KAN HET OOK ANDERS?

Een idee van Heemschut Zeeland, in beeld gebracht door ir. Van Ouwerkerk

Discussiebijdrage Van Ouwerkerk

Alternatieve schets Heemschut voor Statenzaal

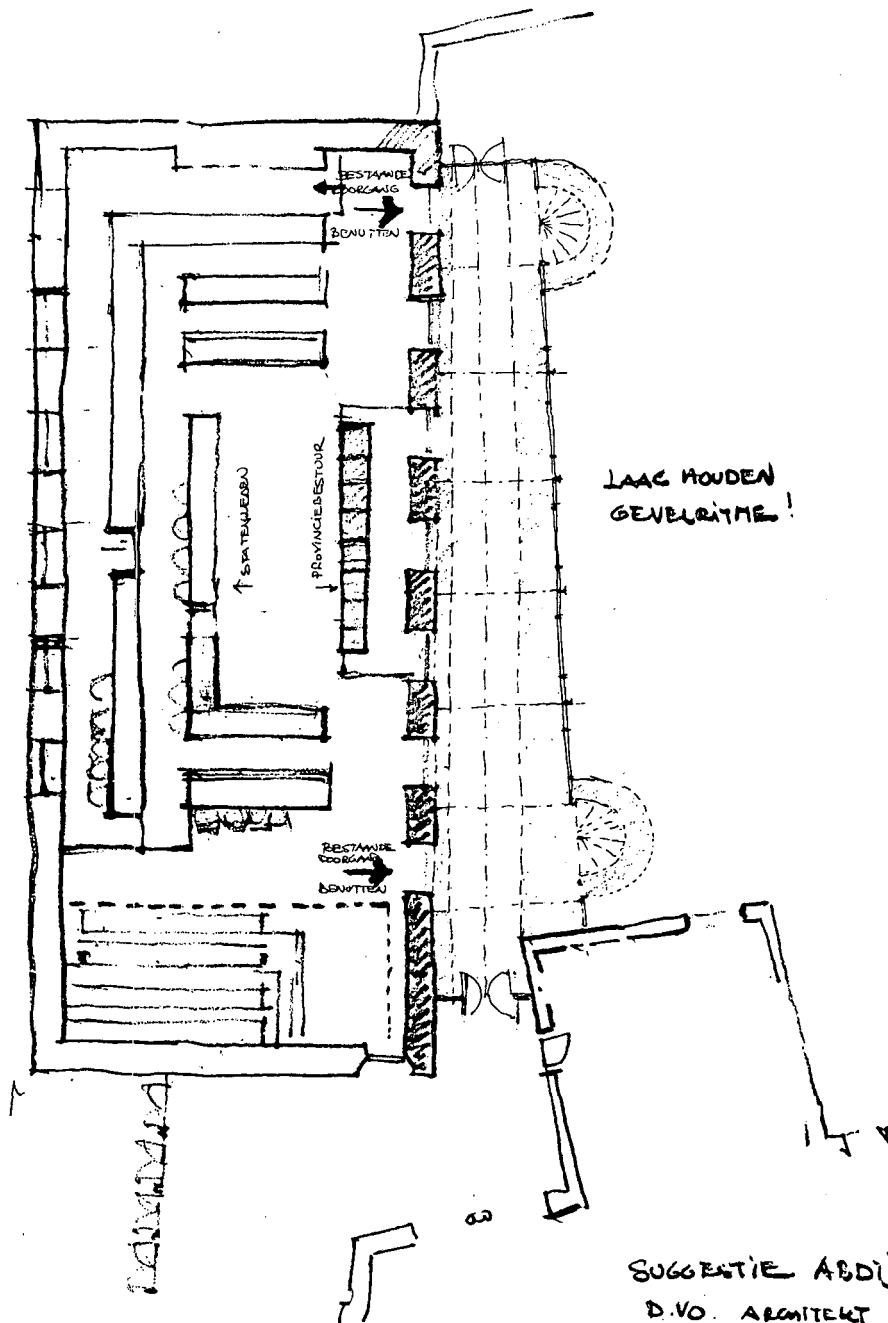
Hetzelfde geldt m.i. voor de inderdaad organisatorisch noodzakelijke toevoegingen aan de abdij, indien men voor handhaving van de huidige statenzaal kiest. Dams antwoord op dit organisatorische probleem doet m.i. geen recht aan de ruimte van de zaal noch aan de opbouw van de gevelwand; zij vestert deze niet, noch door contrast noch door harmonie met het bestaande.

Van een, in typologisch opzicht, formen van een 'zijbeuk' is hier, dacht ik, geen sprake. Ook de horizontaliteit van deze aanbouw verzwakt m.i. de verticaliteit van de gotische gevelritmering. De torentjes zijn in dezelfde zin m.i. geen torens, die in de typologie van de abdijtorens thuishoren. De noodzakelijke doorbraken in de gevel ter verhoging van de belevingswaarde (vanuit de zaal gezien) van de, in het voorstel, bijna 'barok aangeklede' tuin worden eigenlijk voor dit doel overbodig omdat door de opgebouwde bank-opstelling in de zaal elke visuele binding ongedaan wordt gemaakt. Ik ben het met collega's Jobse en Westenburger, dat toevoegingen aan monumenten bij voorkeur met eigentijdse architektonische middelen zou moeten gebeuren in principe in grote lijnen, en in algemene zin, eens maar *niet* toegespitst op de t.a.v. de abdij gekozen oplossing.

- 1) Spiegel de inrichting van de statenzaal t.o.v. de lengteas en dus t.o.v. de huidi-

ge en voorgestelde richting van de zitplaatsen.

m.a.w.: Plaats het provinciebestuur onder de 5 hoge ramen aan de zijde van de voorgestelde uitbreiding en plaats daaromheen in U-vorm de rijen zitplaatsen voor de statenleden. Eventueel amfitheatergewijs maar wel *orthogonaal*.

Alternatieve schets Heemschut voor de nieuwe omloop

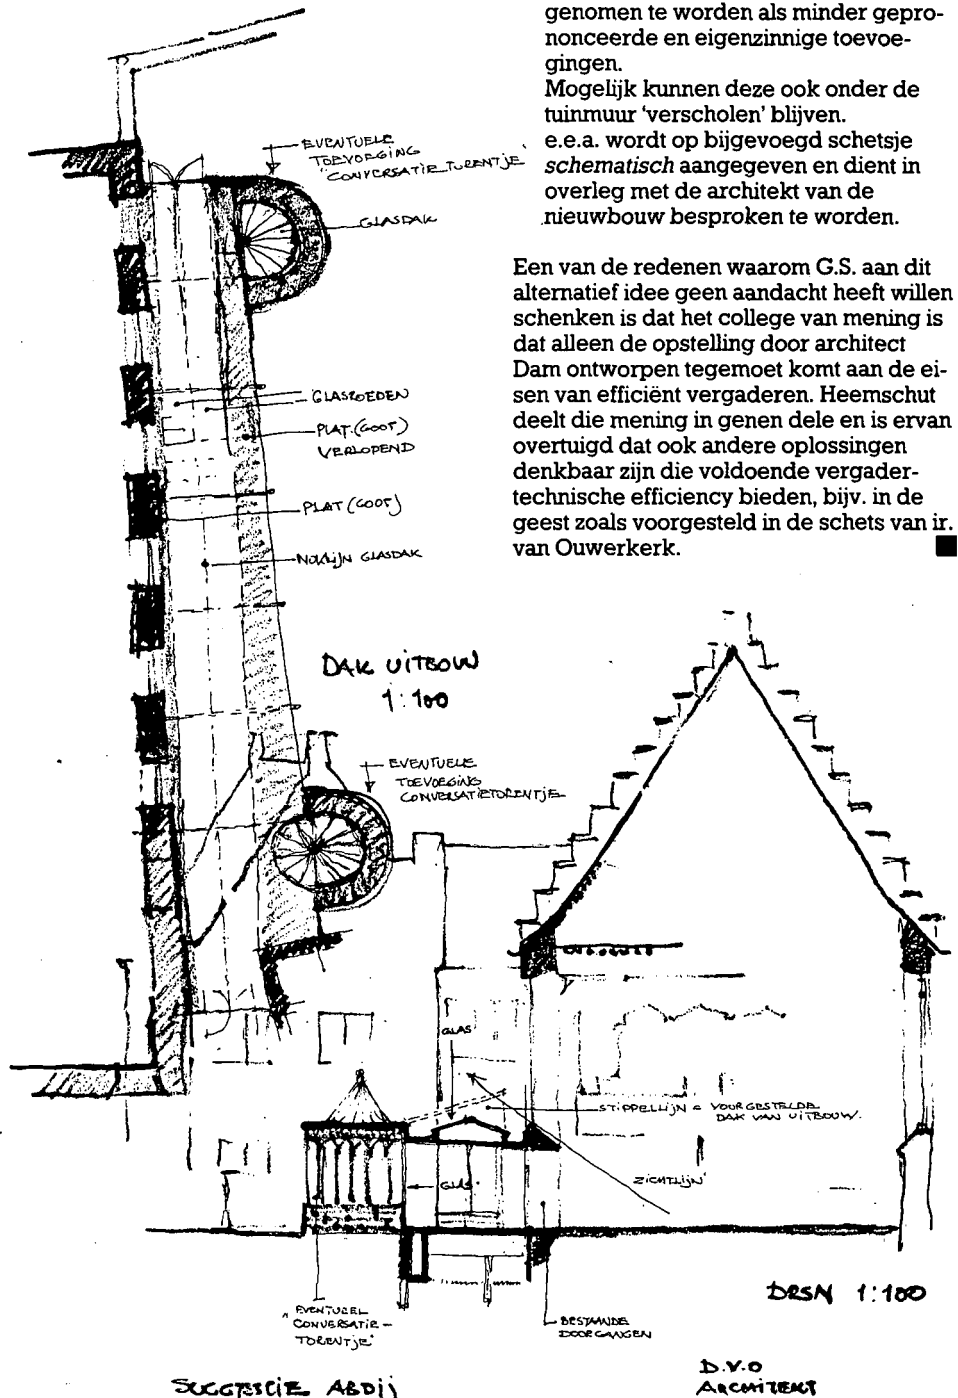
Tevens laten de voorgestelde doorbraken door de vorm van de banken slechts een doorloop van 60 cm breed, dus ruim onvoldoende.

- 3) Maak de glazen aanbouw *ondergeschikter* aan de bestaande architektuur door een eenvoudige bekapping welke onder de bestaande hoge raampartij blijft. In het voorgestelde plan is het dak van de aanbouw van binnenuit door de ramen op storende wijze zichtbaar. Neemt bovendien onnodig licht weg. Misschien is het mogelijk om het ritme van de gevelindeling in harmonie te brengen met de bestaande tuingeveldwand.

- 4) De twee 'Conversatietorentjes' dienen m.i. in het lage dak van de uitbouw opgenomen te worden als minder geproportioneerde en eigenzinnige toevoegingen.

- 2) De extra ruimte die voor circulatie nodig is *moet* dan inderdaad aangebouwd worden maar kan dan bereikt worden via de reeds aanwezige 2 uitgangen, zonder dat doorbreking van deze wand nodig is.

Op deze wijze wordt een technisch veel minder gecompliceerde oplossing gegeven zonder de zaal ruimtelijk geweld aan te doen.

De twee bestaande openingen zijn voor

circulatie ruim voldoende (het dubbele van de huidige) en m.i. 'strategischer' geplaatst dan de voorgestelde.

Mogelijk kunnen deze ook onder de tuinmuur 'verscholen' blijven. e.e.a. wordt op bijgevoegd schetsje *schematisch* aangegeven en dient in overleg met de architect van de nieuwbouw besproken te worden.
